設計及び工事計画認可申請書の一部補正について

高浜発電所第1号機

設計及び工事計画認可申請書の一部補正

高浜発電所第1号機 設計及び工事計画認可申請書の一部補正 補正前後比較表

第 4-1 図 減容 B P 運搬用容器の構内運搬のイメージ図

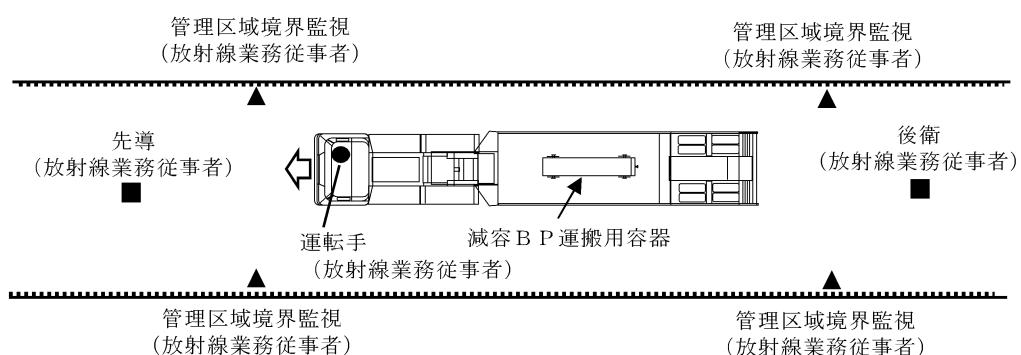
変更前	変更後	備考
	<p>【立面図】</p> <p>【平面図】</p> <p>【対応】</p> <ul style="list-style-type: none"> <li>・一時的な管理区域を設定して運搬する。</li> <li>・管理区域境界は、ロープ等で区画し、放射線業務従事者以外の者の立入りを制限する。</li> <li>・放射線業務従事者は、線量計を携行して被ばくを管理する。</li> <li>・重大事故等発生時には、車両を速やかに移動させる。(一時的な管理区域は、保安規定第105条の2第6項に基づき、設定・解除が可能である。)</li> </ul> <p>第4-1図 減容B P 運搬用容器の構内運搬のイメージ図</p>	記載の充実

具体的な一時的な管理区域の設定は、第4-1表及び第4-1図のとおりであり、恒常の管理区域と同様の管理である。

- ・一時的な管理区域を設定して運搬する。
- ・管理区域境界は、ロープ等で区画し、放射線業務従事者以外の者の立入りを制限する。
- ・放射線業務従事者は、線量計を携行して被ばくを管理する。
- ・重大事故等発生時には、車両を速やかに移動させる。(一時的な管理区域は、保安規定第105条の2第6項に基づき、設定・解除が可能である。)
